島根原子力発電所第2号機 工事計画認可申請書の一部補正 補正前後比較表

【VI-1-1-3-2-3 入力津波の設定】

図 2-2 島根原子力発電所の詳細配置図

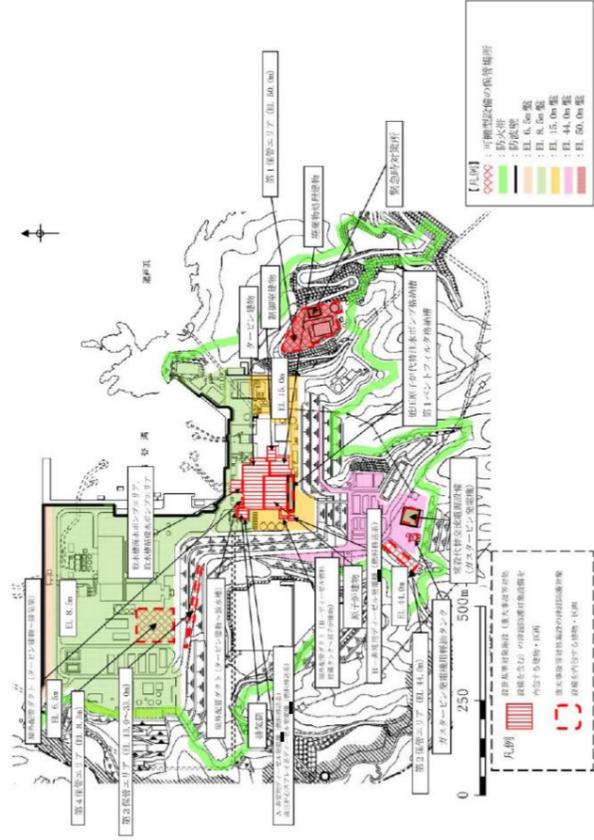
補正前	補正後	備考
<p style="text-align: center;">S2 補 VI-1-1-3-2-3 RI</p> <p style="text-align: center;">4</p>	<p style="text-align: center;">S2 補 VI-1-1-3-2-3 R2</p> <p style="text-align: center;">4</p>	<p style="text-align: center;">備考</p> <p style="text-align: center;">記載の適正化</p> <p style="text-align: center;">記載の適正化</p>

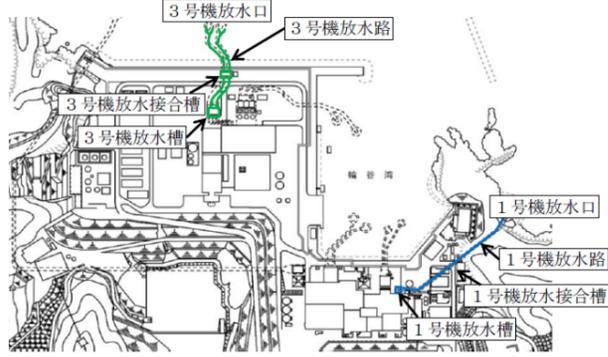
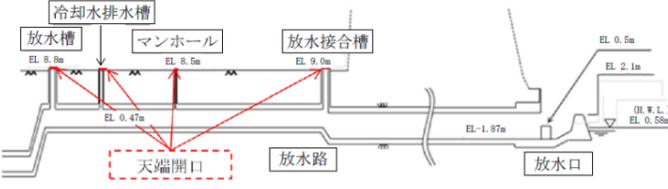
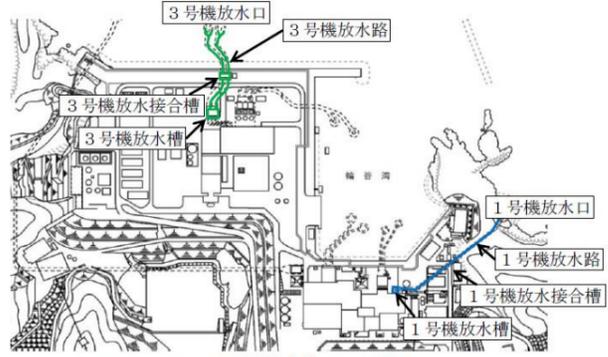
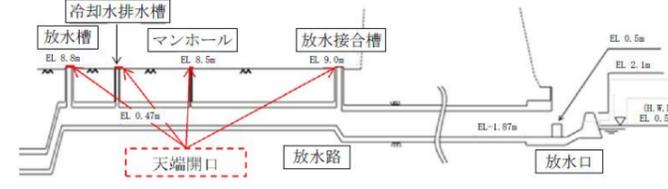
補正前	補正後	備考
<p>(3) 評価結果</p> <p>a. 遡上波の地上部からの到達、流入の防止</p> <p>遡上波による敷地周辺の遡上の状況、浸水の分布等の敷地へ流入する可能性のある経路（以下「遡上経路」という。）を踏まえると、津波防護対象設備を内包する建物及び区画が設置される敷地のうち、EL 8.5mの敷地においては、遡上波が地上部から到達、流入する可能性があるが、津波防護施設を設置することにより、津波防護対象設備へ影響を与えることはない。具体的な評価結果は、以下のとおり。</p> <p>遡上波の地上部からの到達、流入の評価結果を表3-1に示す。</p> <p>津波防護対象設備を内包する建物及び区画には原子炉建物、制御室建物、廃棄物処理建物、第1ペントフィルタ格納槽、低圧原子炉代替注水ポンプ格納槽並びに屋外設備であるB-非常用ディーゼル発電機（燃料移送系）を設置するエリア及び屋外配管ダクト（B-ディーゼル燃料貯蔵タンク～原子炉建物）があり、図2-1に示すとおり、EL 15.0mの敷地に設置している。また、その他の津波防護対象設備を内包する建物及び区画のうち、ガスタービン発電機建物、緊急時対策所及び屋外設備であるガスタービン発電機用軽油タンクを設置するエリア並びに可搬型重大事故等対処設備の保管場所である第1、2、3保管エリアは、図2-1に示すとおり、EL 13.0m以上の敷地に設置されており、施設護岸又は防波壁における入力津波高さ11.9mと比較しても、津波による遡上波は地上部から到達、流入しない十分高い位置に設置している。これらの結果は、参照する裕度0.64mを考慮しても余裕がある。</p> <p>津波防護対象設備を内包する建物及び区画のうち、タービン建物、取水槽海水ポンプエリア、取水槽循環水ポンプエリア並びに屋外設備であるA-非常用ディーゼル発電機（燃料移送系）、高圧炉心スプレイ系ディーゼル発電機（燃料移送系）を設置するエリア、排気筒を設置するエリア、屋外配管ダクト（タービン建物～排気筒、タービン建物～放水槽）及び可搬型重大事故等対処設備の保管場所である第4保管エリアは、図2-1に示すとおり、EL 8.5mの敷地に設置しているため、遡上波が到達、流入する高さに設置している。このため、津波防護施設である防波壁及び防波壁通路防波扉を設置することにより、遡上波の到達、流入を防止する。防波壁の設置位置の概要図を図3-2、施設護岸又は防波壁位置における基準津波の時刻歴波形を図3-3に示す。施設護岸又は防波壁位置における入力津波高さはEL 11.9mに対して、防波壁及び防波壁通路防波扉の天端高さはEL 15.0mであり、入力津波高さに対して参照する裕度0.64m以上の裕度がある。</p> <p>なお、遡上波の地上部からの到達、流入の防止として、防波壁（東端部）及び防波壁（西端部）では、堅固な地山斜面により、遡上波の地上部からの到達、流入を防止する。</p> <p style="text-align: center;">9</p>	<p>(3) 評価結果</p> <p>a. 遡上波の地上部からの到達、流入の防止</p> <p>遡上波による敷地周辺の遡上の状況、浸水の分布等の敷地へ流入する可能性のある経路（以下「遡上経路」という。）を踏まえると、津波防護対象設備を内包する建物及び区画が設置される敷地のうち、EL 8.5mの敷地においては、遡上波が地上部から到達、流入する可能性があるが、津波防護施設を設置することにより、津波防護対象設備へ影響を与えることはない。具体的な評価結果は、以下のとおり。</p> <p>遡上波の地上部からの到達、流入の評価結果を表3-1に示す。</p> <p>津波防護対象設備を内包する建物及び区画には原子炉建物、制御室建物、廃棄物処理建物、第1ペントフィルタ格納槽、低圧原子炉代替注水ポンプ格納槽並びに屋外設備であるB-非常用ディーゼル発電設備（燃料移送系）を設置するエリア及び屋外配管ダクト（B-ディーゼル燃料貯蔵タンク～原子炉建物）があり、図2-1に示すとおり、EL 15.0mの敷地に設置している。また、その他の津波防護対象設備を内包する建物及び区画のうち、ガスタービン発電機建物、緊急時対策所及び屋外設備であるガスタービン発電機用軽油タンクを設置するエリア並びに可搬型重大事故等対処設備の保管場所である第1、2、3保管エリアは、図2-1に示すとおり、EL 13.0m以上の敷地に設置されており、施設護岸又は防波壁における入力津波高さ11.9mと比較しても、津波による遡上波は地上部から到達、流入しない十分高い位置に設置している。これらの結果は、参照する裕度0.64mを考慮しても余裕がある。</p> <p>津波防護対象設備を内包する建物及び区画のうち、タービン建物、取水槽海水ポンプエリア、取水槽循環水ポンプエリア並びに屋外設備であるA-非常用ディーゼル発電設備（燃料移送系）、高圧炉心スプレイ系ディーゼル発電設備（燃料移送系）を設置するエリア、排気筒を設置するエリア、屋外配管ダクト（タービン建物～排気筒、タービン建物～放水槽）及び可搬型重大事故等対処設備の保管場所である第4保管エリアは、図2-1に示すとおり、EL 8.5mの敷地に設置しているため、遡上波が到達、流入する高さに設置している。このため、津波防護施設である防波壁及び防波壁通路防波扉を設置することにより、遡上波の到達、流入を防止する。防波壁の設置位置の概要図を図3-2、施設護岸又は防波壁位置における基準津波の時刻歴波形を図3-3に示す。施設護岸又は防波壁位置における入力津波高さはEL 11.9mに対して、防波壁及び防波壁通路防波扉の天端高さはEL 15.0mであり、入力津波高さに対して参照する裕度0.64m以上の裕度がある。</p> <p>なお、遡上波の地上部からの到達、流入の防止として、防波壁（東端部）及び防波壁（西端部）では、堅固な地山斜面により、遡上波の地上部からの到達、流入を防止する。</p> <p style="text-align: center;">9</p>	<p>記載の適正化</p> <p>記載の適正化</p>

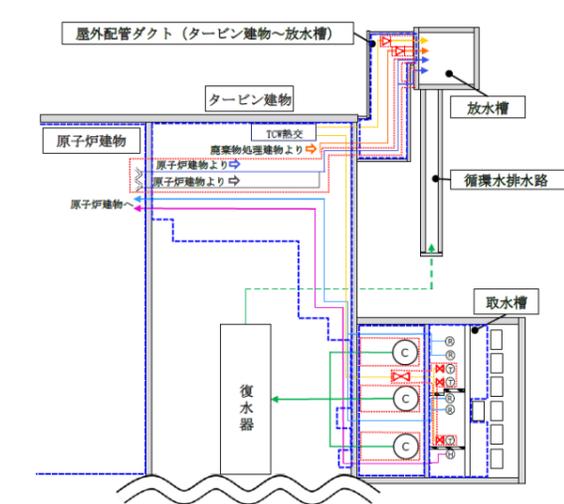
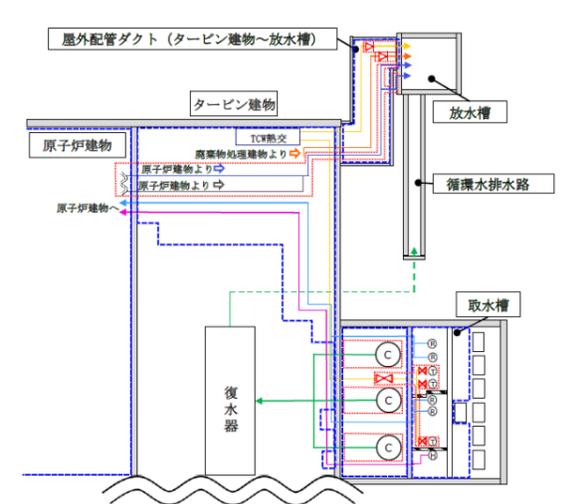
補正前	補正後	備考
<p style="text-align: center;">S2 補 VI-1-1-3-2-4 R0</p> <p style="text-align: center;">図 3-28 津波防護対象設備を内包する建物・区画</p>	<p style="text-align: center;">S2 補 VI-1-1-3-2-4 R2</p> <p style="text-align: center;">図 3-28 津波防護対象設備を内包する建物・区画</p>	<p>記載の適正化</p> <p>記載の適正化</p> <p>記載の適正化</p>

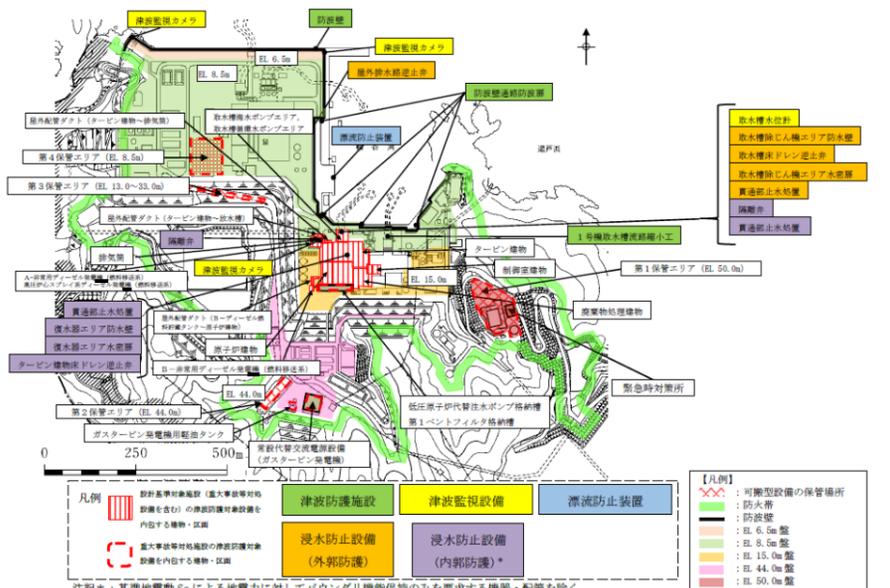
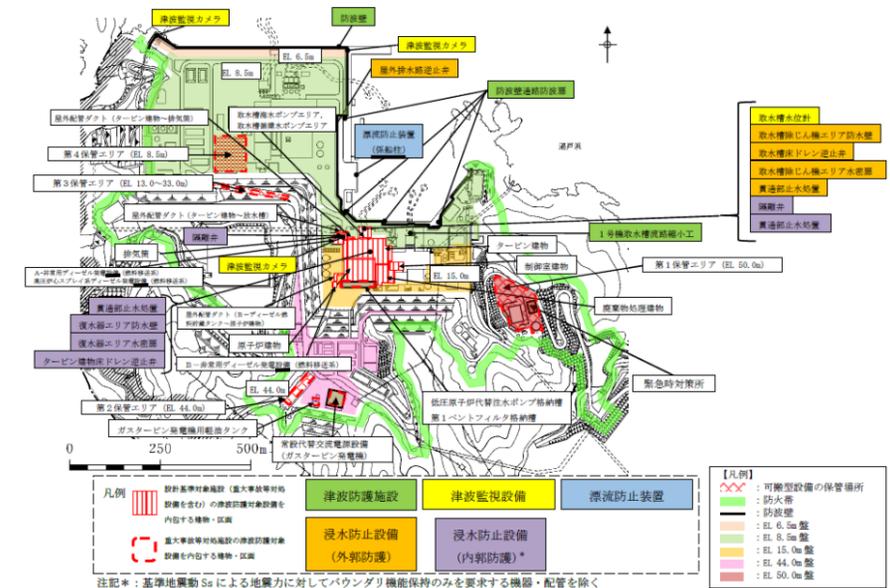
補正前	補正後	備考
<p style="text-align: center;">タービン補機海水ポンプ出口弁の閉止時間約 60 秒を考慮すると、地震発生から破損箇所隔離までの時間は約 72 秒となり、海域活断層から想定される地震による津波の到達(約 3 分)前にタービン補機海水ポンプ出口弁を閉止できるため、津波の流入はない。</p> <p>(d) 浸水防護重点化範囲のうち取水槽海水ポンプエリアにおける溢水の影響 浸水防護重点化範囲のうち取水槽海水ポンプエリアにおける溢水の影響については、取水槽海水ポンプエリアのタービン補機海水系の機器・配管について、基準地震動 S s による地震力に対しバウンダリ機能を保持する設計のため、評価方法に示すとおり本事象による津波の流入はない。</p> <p>(e) 屋外タンク等による屋外における溢水の浸水防護重点化範囲への影響 屋外タンク等による屋外における溢水の影響については、別途実施する内部溢水の影響評価において、屋外タンクの破損により生じる溢水が、原子炉建物、廃棄物処理建物及びB-非常用ディーゼル発電機(燃料移送系)を設置するエリア、タービン建物(Sクラスの設備を設置するエリア)、A-非常用ディーゼル発電機(燃料移送系)、高圧炉心スプレイ系ディーゼル発電機(燃料移送系)及び排気筒を設置するエリアに影響を及ぼさないことを評価している。なお、輪谷貯水槽(東側)は基準地震動 S s によって生じるスロッシングによる溢水量を考慮する。</p> <p>(f) 建物外周地下部における地下水位の上昇による浸水防護重点化範囲への影響 地下水の流入については、地下水位低下設備の停止により建物周囲の水位が周辺の地下水位まで上昇することを想定し、建物外周部における壁、扉、堰等により建物内への流入を防止する設計とし、地震による建物外周部からの地下水の流入の可能性を安全側に考慮しても安全機能を損なわない設計とすること、さらに、耐震性を有する地下水位低下設備により地下水の水位上昇を抑制する設計とすることから、地下水による浸水防護重点化範囲への影響はない。 地下水位低下設備に関する設計方針については、添付書類VI-1-1-9「発電用原子炉施設の溢水防護に関する説明書」の添付書類VI-1-1-9-5「溢水防護に関する施設の詳細設計」に示す。</p> <p style="text-align: center;">57</p>	<p style="text-align: center;">タービン補機海水ポンプ出口弁の閉止時間約 60 秒を考慮すると、地震発生から破損箇所隔離までの時間は約 72 秒となり、海域活断層から想定される地震による津波の到達(約 3 分)前にタービン補機海水ポンプ出口弁を閉止できるため、津波の流入はない。</p> <p>(d) 浸水防護重点化範囲のうち取水槽海水ポンプエリアにおける溢水の影響 浸水防護重点化範囲のうち取水槽海水ポンプエリアにおける溢水の影響については、取水槽海水ポンプエリアのタービン補機海水系の機器・配管について、基準地震動 S s による地震力に対しバウンダリ機能を保持する設計のため、評価方法に示すとおり本事象による津波の流入はない。</p> <p>(e) 屋外タンク等による屋外における溢水の浸水防護重点化範囲への影響 屋外タンク等による屋外における溢水の影響については、別途実施する内部溢水の影響評価において、屋外タンクの破損により生じる溢水が、原子炉建物、廃棄物処理建物及びB-非常用ディーゼル発電設備(燃料移送系)を設置するエリア、タービン建物(Sクラスの設備を設置するエリア)、A-非常用ディーゼル発電設備(燃料移送系)、高圧炉心スプレイ系ディーゼル発電設備(燃料移送系)及び排気筒を設置するエリアに影響を及ぼさないことを評価している。なお、輪谷貯水槽(東側)は基準地震動 S s によって生じるスロッシングによる溢水量を考慮する。</p> <p>(f) 建物外周地下部における地下水位の上昇による浸水防護重点化範囲への影響 地下水の流入については、地下水位低下設備の停止により建物周囲の水位が周辺の地下水位まで上昇することを想定し、建物外周部における壁、扉、堰等により建物内への流入を防止する設計とし、地震による建物外周部からの地下水の流入の可能性を安全側に考慮しても安全機能を損なわない設計とすること、さらに、耐震性を有する地下水位低下設備により地下水の水位上昇を抑制する設計とすることから、地下水による浸水防護重点化範囲への影響はない。 地下水位低下設備に関する設計方針については、添付書類VI-1-1-9「発電用原子炉施設の溢水防護に関する説明書」の添付書類VI-1-1-9-5「溢水防護に関する施設の詳細設計」に示す。</p> <p style="text-align: center;">57</p>	<p style="text-align: center;">記載の適正化</p>

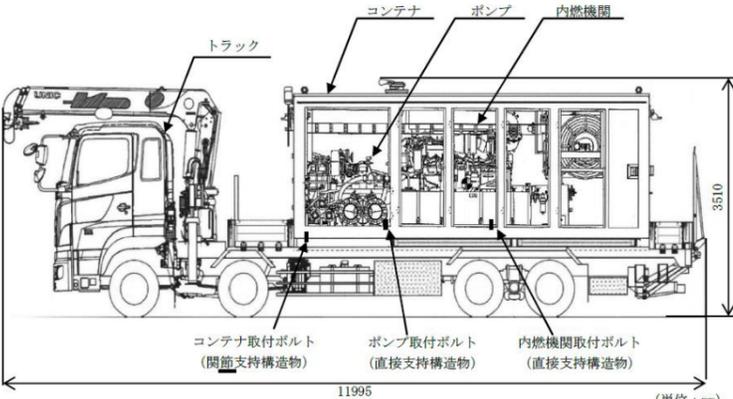
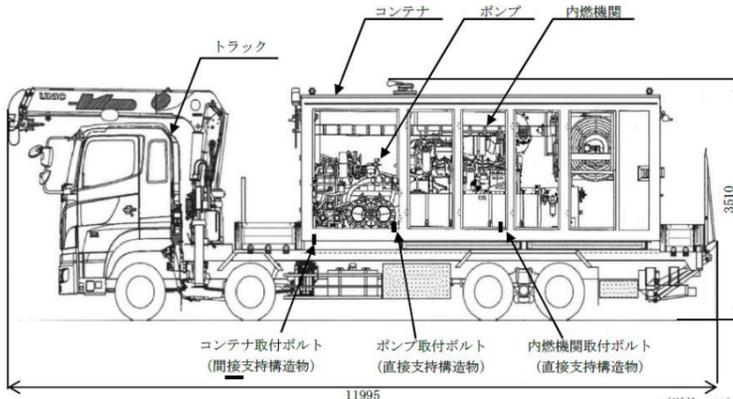
補正前							補正後							備考												
表4-3 地震随伴火災を考慮する機器リスト(2/2)							表4-3 地震随伴火災を考慮する機器リスト(2/2)							記載の適正化												
No	設備名称	損傷モード	評価部位	応力分類	発生値(MPa)	許容基準値(MPa)	設備区分	No	設備名称	損傷モード	評価部位	応力分類	発生値(MPa)		許容基準値(MPa)	設備区分										
9	A-原子炉棟排風機	構造損傷	基礎ボルト	引張り	176	185	B, Cクラス (耐震裕度有)	構造損傷	基礎ボルト	引張り	せん断	引張り	176		185	B, Cクラス (耐震裕度有)										
				せん断	68	161						せん断	68		161											
		構造損傷	ケーシング 基礎ボルト	引張り	180	210		構造損傷	ケーシング 基礎ボルト	引張り	180	210	構造損傷		基礎ボルト		せん断	31	161	構造損傷	原動機	引張り	56	488		
				せん断	31	161				せん断	31	161														
				引張り	56	488				取付ボルト	引張り	34					375									
9	B-原子炉棟排風機	構造損傷	基礎ボルト	引張り	240	247		B, Cクラス (耐震裕度有)	構造損傷	基礎ボルト	引張り	せん断	引張り		240		247	B, Cクラス (耐震裕度有)								
				せん断	91	161							せん断		91		161									
		構造損傷	ケーシング 基礎ボルト	引張り	142	210			構造損傷	ケーシング 基礎ボルト	引張り	142	210		構造損傷		基礎ボルト		せん断	35	161	構造損傷	原動機	引張り	56	488
				せん断	35	161					せん断	35	161													
				引張り	56	488					取付ボルト	引張り	34						375

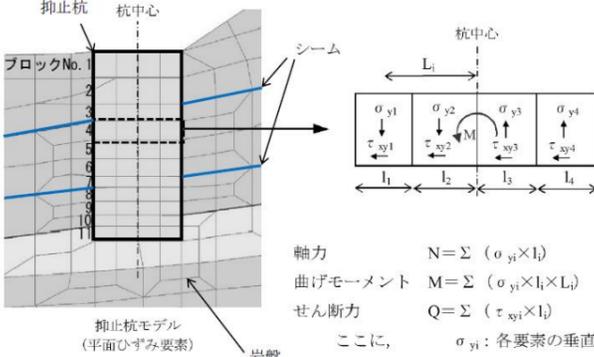
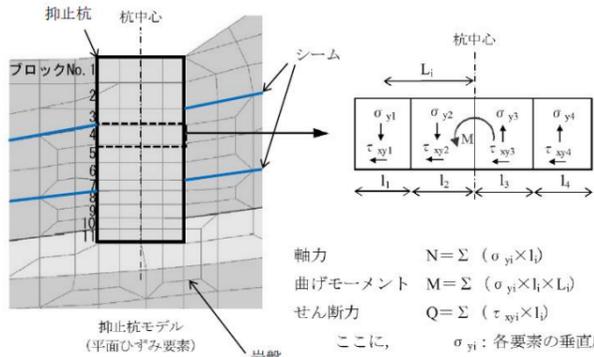
補正前	補正後	備考
<p style="writing-mode: vertical-rl; position: absolute; left: 100px; top: 470px;">S2補 VI-1-9-3-1 R1</p> <p>(7) 解析モデルの設定 ①-①' 断面及び②-②' 断面の解析モデル図を図2-7～図2-10に示す。解析モデルには、地盤及び抑止杭をモデル化した。</p> <p>【解析領域】 側面境界及び底面境界は、斜面頂部や法尻からの距離が十分確保できる位置に設定した。</p> <p>【境界条件】 エネルギーの逸散効果を評価するため、側面はエネルギー伝達境界、底面は粘性境界とした。</p> <p>【地盤のモデル化】 平面ひずみ要素でモデル化する。シームはジョイント要素でモデル化する。</p> <p>【抑止杭のモデル化】 平面ひずみ要素でモデル化する。</p> <p>【地下水位の設定】 保守的に地表面に設定する。</p> <p>【減衰特性】 「原子力発電所耐震設計技術指針 J E A G 4 6 0 1 -2015 ((社) 日本電気協会) 」に基づき、岩盤の減衰を3%に設定する。抑止杭の減衰は、「コンクリート標準示方書〔構造性能照査編〕 ((社) 土木学会, 2002年) 」に基づき、5%に設定する。</p> <p style="text-align: center;">18</p>	<p style="writing-mode: vertical-rl; position: absolute; left: 510px; top: 470px;">S2補 VI-1-9-3-1 R2</p> <p>(7) 解析モデルの設定 ①-①' 断面及び②-②' 断面の解析モデル図を図2-7～図2-10に示す。解析モデルには、地盤及び抑止杭をモデル化した。</p> <p>【解析領域】 側面境界及び底面境界は、斜面頂部や法尻からの距離が十分確保できる位置に設定した。</p> <p>【境界条件】 エネルギーの逸散効果を評価するため、側面はエネルギー伝達境界、底面は粘性境界とした。</p> <p>【地盤のモデル化】 平面ひずみ要素でモデル化する。シームはジョイント要素でモデル化する。</p> <p>【抑止杭のモデル化】 平面ひずみ要素でモデル化する。</p> <p>【地下水位の設定】 保守的に地表面に設定する。</p> <p>【減衰特性】 「原子力発電所耐震設計技術指針 J E A G 4 6 0 1 -2015 ((社) 日本電気協会) 」を参考に、岩盤の減衰を3%に設定する。抑止杭の減衰は、「コンクリート標準示方書〔構造性能照査編〕 ((社) 土木学会, 2002年制定) 」に基づき、5%に設定する。</p> <p style="text-align: center;">18</p>	<p>記載の適正化 記載の適正化</p>
